参考資料 1 原発事故の検証の経緯、視察調査の概要

福島事故検証課題別ディスカッション『地震動による重要機器の影響』
1号機非常用復水器（IC）に関する事項

報告（平成 29 年 12 月 25 日）

写真1-1 福島第一原子力発電所1号機原子炉建屋4階（南西）

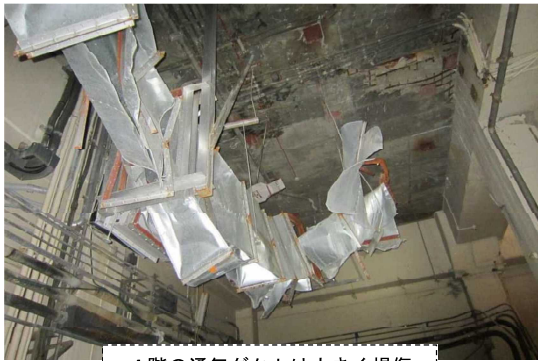
- 平成27年2月、1号機原子炉建屋内の現地調査を行い、損傷の状況等を確認した。（写真1-1）
- 目視した範囲において、原子炉建屋内には冷却材喪失を示すような状況（IC本体や配管き裂等を含めた損傷、湯気等の発生、明らかに漏洩箇所と分かるような空間線量の異常な上昇等）は確認されなかった。
- 原子炉建屋4階内部は、機器ハッチや非常用復水器（IC）のある南西がひどく損壊していた（写真1-1）。また、通気ダクトが大きく破損している状況（写真1-2）や壁や梁の鉄筋が露出している状況を確認した。4階北西側の天井については大規模に崩壊していた。一方で、原子炉建屋2階・3階内部の損傷は軽微であった（写真1-3、1-4）
- この他、水素爆発起点等の推定材料となる可能性があるものとして、5階床の機器ハッチの蓋が所在不明であること（写真1-5）、液だれ痕（写真1-6）、ペンキの剥がれ（写真1-7）、破損したハンドル（写真1-8）等を確認した。

ICの機器ハッチ側の保温材が損傷。付近には瓦礫が散乱。一方、ICの北側の保温材には大きな損傷はなかった。

委員見解 ●原子炉建屋内は線量が高く瓦礫が散乱しているため、限定的な調査しかできない。従って、全ての配管の損傷の有無を目視にて確認することは困難な状況である。

写真 1-7 原子炉建屋4階のペンキの剥がれ(南)

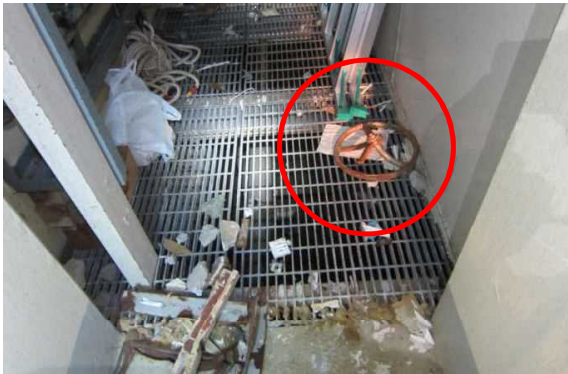
天井や壁のペンキの剥がれ
 委員意見：高温の爆風が通り抜けた痕跡、又は、高温のガスが滞留した痕跡ではないかと。なお、4階天井の機器ハッチ周辺にもペンキの剥がれを確認している。
 東電説明：爆風が抜ける時にその影響を受けた可能性はあるが、5階からの回り込みや湿分の影響等も考えられる。4階で蒸気が漏洩した根拠とはならない。

図 2-1 1号機原子炉建屋 4階と 2号機原子炉建屋 5階の線量分布 (第2回資料 No.1 東電資料に追記)

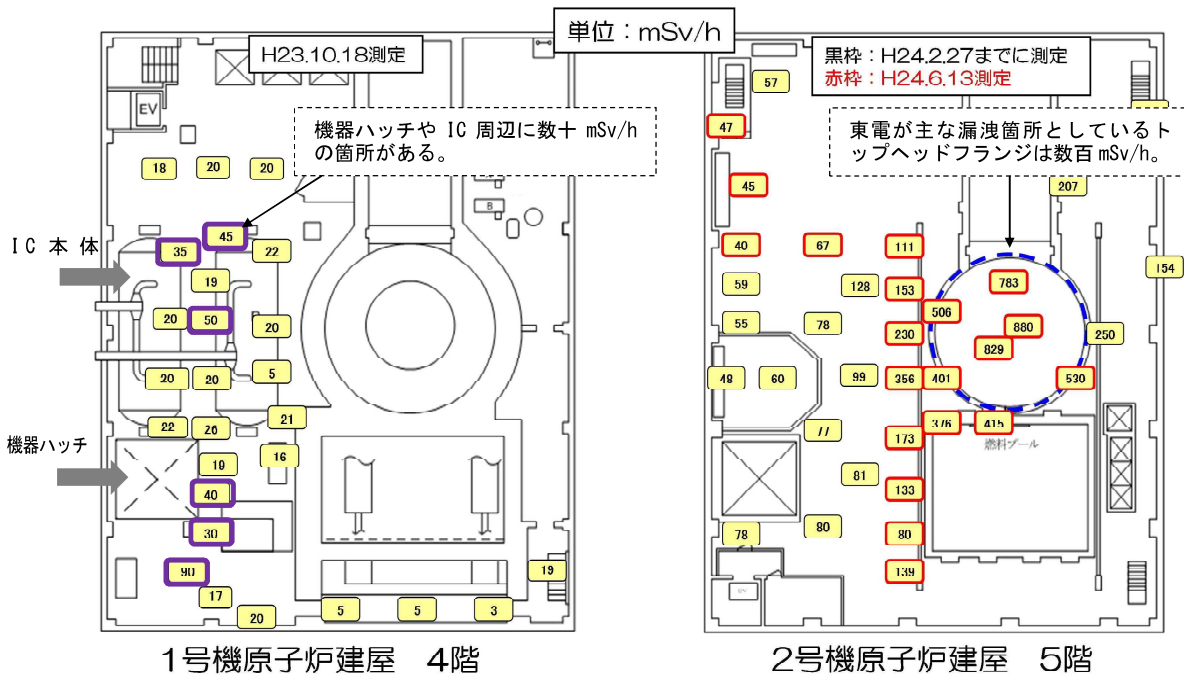
○東京電力HDは、原子炉圧力容器から直接ガスが放出された場合、破損配管付近は極めて高線量になるが、非常用復水器(IC)周辺に、直接ガスが放出されたとされる2号機原子炉建屋5階のような極めて高い線量の箇所は確認されていないと説明している。(図2-1)

● 1号機原子炉建屋4階は2号機原子炉建屋5階の放射線量より低いものの、数十 mSv/h と高い場所がある。東京電力が示している放射線量のみをもって、1号機原子炉建屋4階で高い放射能を含むガスの漏洩がなかったと判断することはできない。

図3-1 1号機原子炉圧力容器の圧力（第1回資料No.1 東電資料に追記）

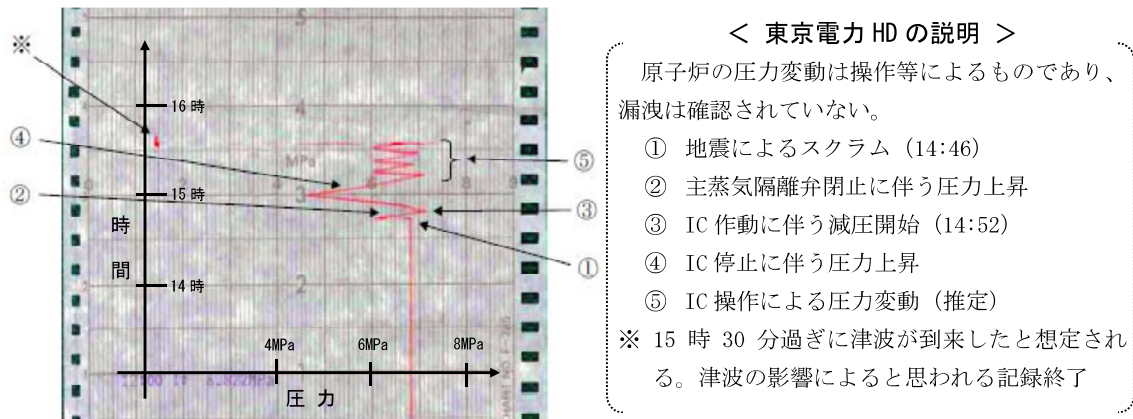
○東京電力HDは、少なくとも地震発生から全電源喪失までの間は、原子炉の圧力バウンダリは維持されており（図3-1）、プラントパラメータに影響を与えないような漏洩があったとしても安全機能に影響を与えるものではない、地震応答解析では非常用復水器(IC)の配管の評価値は全て評価基準値を満たしている（表3-1）と説明している。

- 計測されたプラントデータ及び格納容器内の微小の漏洩口を仮定した格納容器圧力の解析結果（図 3-2）からは、全電源喪失までに大きな損傷を示すデータは確認されていないが、解析結果には不確かさがある。また、解析結果（図 3-2）は、格納容器外の損傷を否定する根拠とはならず、格納容器が健全でなければ格納容器内の損傷を否定する根拠ともならない。格納容器内の損傷格納容器内外の配管の微小な損傷の発生と全電源喪失後の損傷の拡大を否定することはできない。
- 東京電力の地震応答解析は、配管支持装置などは正常であるという前提でなされており、評価基準値を満たしていることにより、地震動の影響がなかったと即断することはできない。
